INFORME DE CONTROL ESPECÍFICO N° 009-2023-2-1315-SCE

SERVICIO DE CONTROL ESPECÍFICO A HECHOS CON PRESUNTA IRREGULARIDAD
MUNICIPALIDAD DISTRITAL DE UCHUMAYO
UCHUMAYO, AREQUIPA, AREQUIPA

"EJECUCIÓN DE LA OBRA: MEJORAMIENTO DE LOS SERVICIOS EDUCATIVOS DE LA I.E. N° 40092 JOSÉ DOMINGO ZUZUNAGA OBANDO DEL PUEBLO JOVEN CERRO VERDE, DISTRITO DE UCHUMAYO PROVINCIA Y REGIÓN DE AREQUIPA – SEGUNDA ETAPA"

Imagen n.° 1
Área intervenida para nivelación de Patio

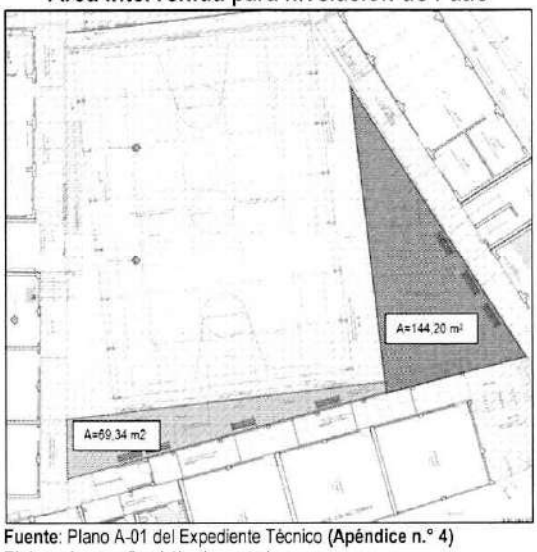
Al respecto, en el "Plano A-01 Planimetría del Proyecto" del Expediente Técnico **(Apéndice n.° 4)** se evidencia una diferencia en los niveles de las veredas colindantes con el campo deportivo, las cuales conforme al "Plano A-01 Planimetría del Proyecto (Replanteo)" del Expediente de Liquidación Técnica[43] **(Apéndice n.° 18)** fueron niveladas al nivel del campo deportivo.

En ese sentido, de acuerdo a la evaluación realizada por la Ingeniera especialista de la comisión de control, relativo al periodo adicional requerido para la ejecución de trabajos para efectuar el movimiento de tierras necesarios para que el nivel del patio quede a nivel del campo deportivo, como se muestra en la Imagen n.° 1 (N.P.T =1.05 conforme se señala en el Plano Planimetria del Proyecto (Replanteo) A-01 del Expediente Liquidación Técnica **(Apéndice n.° 18)**); y considerando que la partida "02.02 Corte de plataforma en material suelto con retro" se encuentra dentro de la ruta crítica, el periodo adicional necesario para ejecutar la modificación de niveles de las veredas colindantes de la losa deportiva correspondía a un (1) día calendario; de acuerdo al calculo que se detalla:

Imagen n.° 2
Plano IE-01 Instalaciones eléctricas Primer nivel

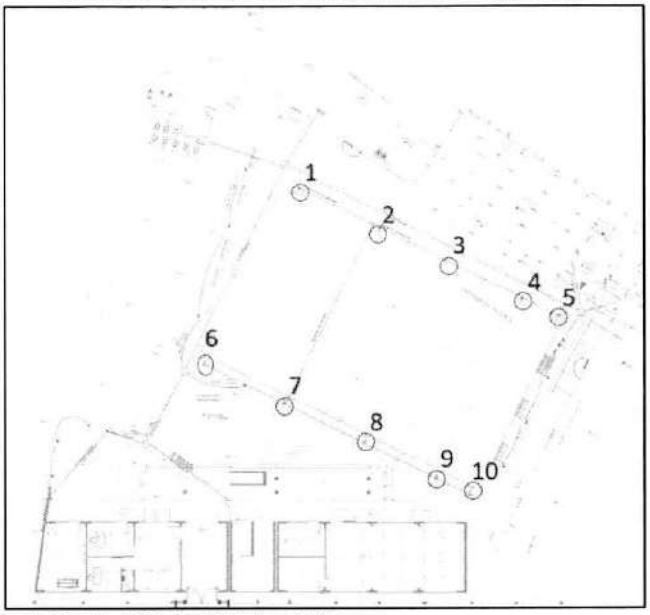
a. Ejecución parcial de la partida "10.27 Reflector de vapor de sodio de 400 Watts"

En relación a la partida "10.27 Reflector de vapor de sodio de 400 Watts", se advierte que en los metrados y el Presupuesto contenidos en el Expediente Técnico **(Apéndice n.° 4)** correspondía ejecutar la cantidad de diez (10) unidades, asimismo, en el "Plano IE-01 Instalaciones eléctricas Primer nivel" se evidencia la existencia de nueve (9) puntos con luminarias ubicados en el exterior y un espacio para una (1) luminaria adicional, la cual debía estar conectado con cable 2x6.00mm2 PVC SAP Φ25mm, como se muestra en la siguiente imagen:

Imagen n.° 3
Plano IS-01 Instalaciones sanitaria azotea

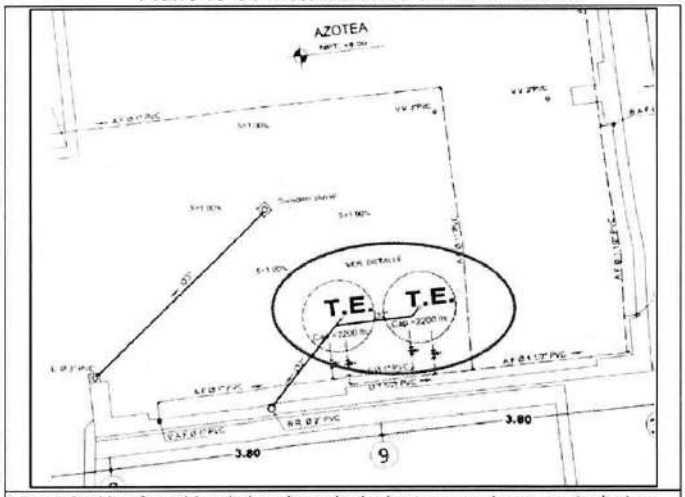
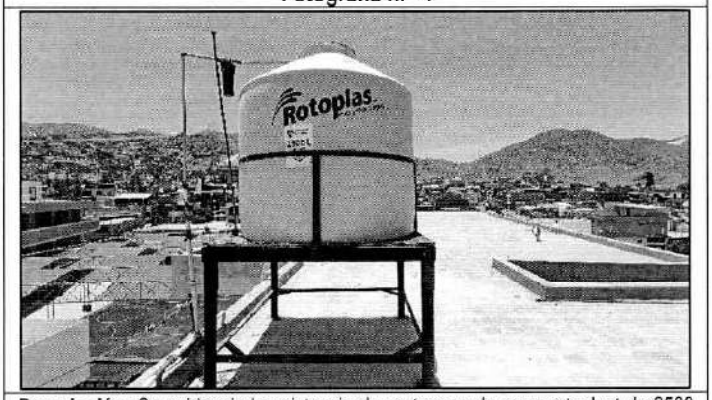
b. Ejecución parcial de la partida "18.02.07 Tanque de agua eternit de 2250 lts inc. Accesorios internos"

En relación a la partida "18.02.07 Tanque de agua eternit de 2250 lts inc. Accesorios internos", se advierte en los metrados y en el Presupuesto del Expediente Técnico **(Apéndice n.° 4)** que correspondía la ejecución de dos (2) unidades de tanques de agua, asimismo, en el "Plano IS-04 Instalaciones Sanitaria Azotea" del Expediente Técnico **(Apéndice n.° 4)**, se evidencia la presencia de dos (2) tanques de agua de Eternit de 2200 lts, como se muestra en la siguiente imagen:

Descripción: Se evidencia la existencia de dos tanques de *agua rotoplast en Plano IS-04* Instalaciones Sanitaria Azotea
Fuente: Expediente Técnico **(Apéndice n.° 4)**.
Elaborado por: Comisión de control.

Imagen n.° 4
Plano Eléctrico IE-01

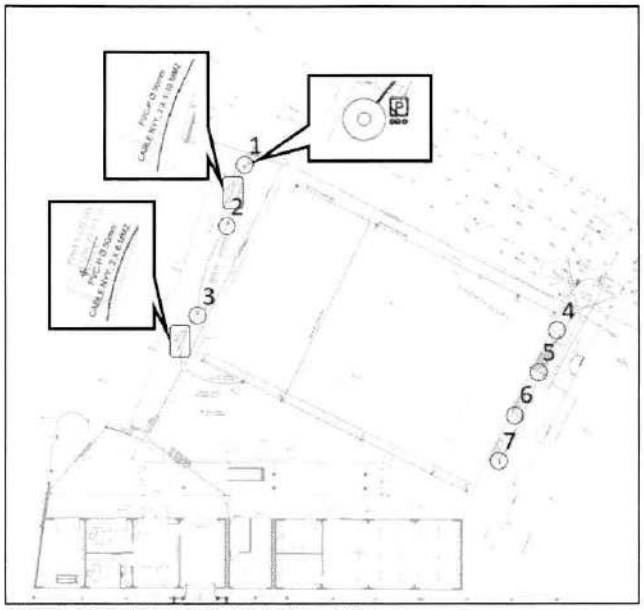
En relación a la partida "10.25 Poste metálico con luminaria y lámpara de sodio de 70W" se evidencia que en los metrados y en el presupuesto del Expediente Técnico **(Apéndice n.° 4)** se consignó la cantidad de siete (7) unidades a ser ejecutados; asimismo, en el plano "IE-01 Instalaciones eléctricas primer nivel" del Expediente Técnico **(Apéndice n.° 4)** se evidencia la existencia de siete (7) puntos ubicados en el exterior con una nomenclatura de dos círculos concéntricos con una caja de pase, sobre tubería PVC-P Φ 50mm con cable NYY2 x1-10mm2 y

tubería PVC-P Φ 50mm con cable NYY2 x1- 6mm2 en los cuales debieron ser instalados, como se muestra en la siguiente imagen:

Asimismo, se evidencia que la partida "10.09 Tubería de 2 y cable NYY 10MM2 a cajas de inspección de concreto" con un metrado de 119,27 m y la partida "10.10 Tubería de 2" y cable NYY 6MM2 a cajas de inspección de concreto" con un metrado de 68,99 m, y que correspondían a la energización de los elementos de iluminación de la partida "10.25 Poste metálico de 3m con luminaria y lampara de Sodio 70W" y a la alimentación principal como se advierte en el "plano IE-01", fueron presentadas en la valorización n.° 5; no obstante como se indicó previamente, en la visita efectuada por la comisión de control no se encontró la ejecución de la partida "10.25 Poste metálico de 3m con luminaria y lampara de Sodio 70W"; asimismo, en las copias del cuaderno de obra, no se evidencia la realización de consultas relacionadas a la ejecución o retiro de la referida partida, por lo que se advierte la inejecución de la partida en su totalidad, sin autorización de la Entidad, sin embargo el contratista valorizó la totalidad del metrado.

Imagen n.° 5
Plano Eléctrico IE-01

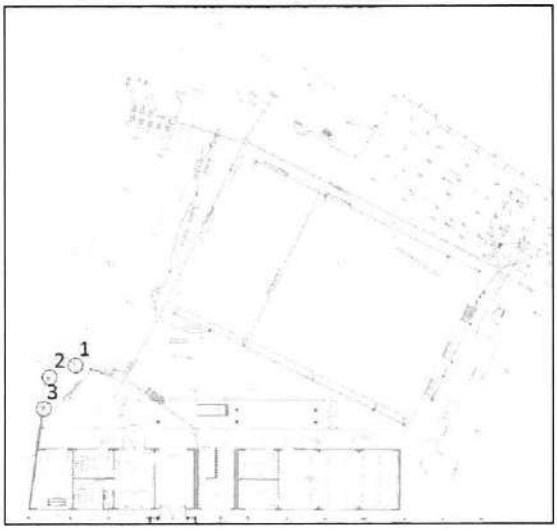
d. Inejecución de la partida "10.26 Braquet tipo bola y foco ahorrador de 40W, 220V"

En relación a la partida "10.26 Braquet tipo bola y foco ahorrador de 40W, 220V" se evidencia tanto en los metrados como en el Presupuesto del Expediente Técnico **(Apéndice n.° 4)** que correspondía ejecutar cinco (5) unidades, asimismo, en el plano "IE-01 Instalaciones eléctricas primer nivel" del Expediente Técnico **(Apéndice n.° 4)** se evidencia la existencia de tres (3) puntos ubicados cerca a la puerta de ingreso donde debían ser instalada la referida partida, como se muestra en la siguiente imagen:

Imagen n.° 7

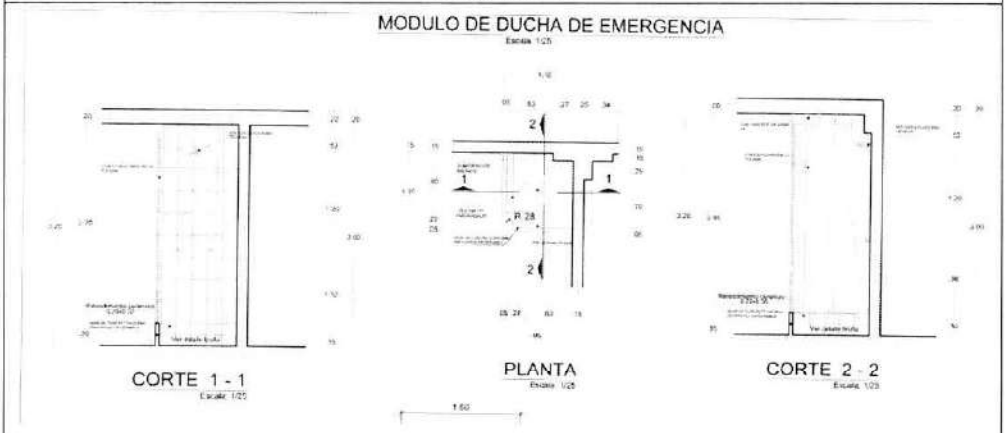
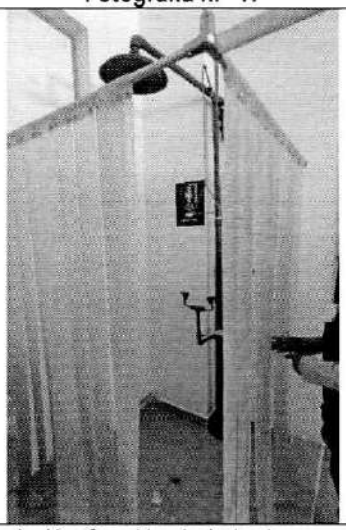
En relación a la partida "18.02 Ducha de emergencia T/ Industrial" contenida en el Expediente Técnico **(Apéndice n.° 4)**, constaba de una pieza de metrado, con un costo total de S/ 1 420,83 y como especificación técnica *"La ducha será del tipo emergencia, compuesta del parante, cabezal de ducha maniobrada con jalador, lava ojos y rostro y accesorios- Será similar al equipo de emergencia SPEAKMAN"*, asimismo la partida "21.01 Módulo de ducha de emergencia", correspondiente al título laboratorios del Expediente Técnico de la Obra **(Apéndice n.° 4)**, consignaba una unidad de metrado con un costo total de S/ 400,14 y tenía como especificaciones técnicas *"(...)El módulo de la ducha de emergencia será compuesto por cortinas desplegables a través del tubo de aluminio de 1 ¼" empotrado en pared y techos(...)"*, asimismo en las Bases de Pago se consigna que *"la cantidad determinada(...) será pagada a precio unitario del contrato(...) Dicho precio constituirá la compensación por el costo de material, mano de obra y cualquier imprevisto necesario para ejecutar bien la partida"*. (El subrayado es nuestro). En ese sentido, se advierte en el "Plano A-08 Detalles" los detalles de la ducha de emergencia como se muestra:

Descripción: Detalle de Ducha de emergencia en plano *A-08 Detalles de* Expediente Técnico de la Obra

Al respecto, la Entidad en atención a lo indicado por la Unidad Zonal Arequipa Pronied, consideró en la Ficha Técnica de Mantenimiento **(Apéndice n.° 21)**, la ejecución de la partida "04.04 Serv. Cambio cortina en ducha de emergencia" y "04.05 Serv. Cambio aparato ducha tipo equipo de emergencia".

Imagen n.° 8

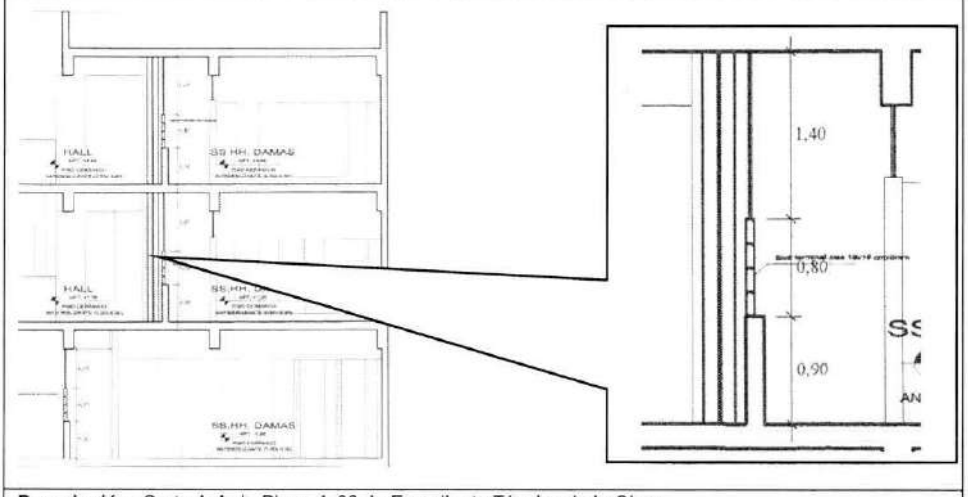
1.8	*En los vanos (puertas y ventadas) de las SS.HH en los tres niveles, se tienen espacios vacíos; sin embargo en los planos (Cortes A-A y D-D, Láminas A-05 y A-06) figura el cerramiento hasta la parte superior. El muro se encuentra entre los ejes 8 y 9 del SS.HH. Damas en obra se encuentra parcialmente cerrado con drywall, sin embargo en los planos figura con cerramiento de 0.80m con block vidrio y 0.95m de vidro por iluminación*	*Con respecto a este punto al momento de suscribir el acta de recepción de obra no se visualizó este punto con el comité a raiz de la observación por el monitor de campo se notificó a la contratista de acuerdo al articulo N°40 ley de contrataciones del estado*

1.5. *En los vanos (puertas y ventanas) de los SS. HH. en los tres niveles, se tienen espacios vacíos; sin embargo en los planos (Cortes A-A y D-D, Laminas A-05 y A- 06) figura el cerramiento hasta la parte superior.*
El muro que se encuentra entre los ejes 8 y 9 del SS.HH. Damas en obra se encuentra parcialmente cerrado con drywall, sin embargo en los planos figura con cerramiento de 0.80 m. con block vidrio y 0.95 m. de vidrio, por iluminación.

Al respecto, la Unidad Zonal Arequipa Pronied evidencia el incumplimiento de la ejecución de los detalles conforme a lo consignado en el detalle A-A del plano A-05 y del detalle D-D del plano A-06

contenidos en el Expediente Técnico de la Obra **(Apéndice n.° 4)**, como se advierte en el plano "A-05 Elevación Cortes" que se detalla:
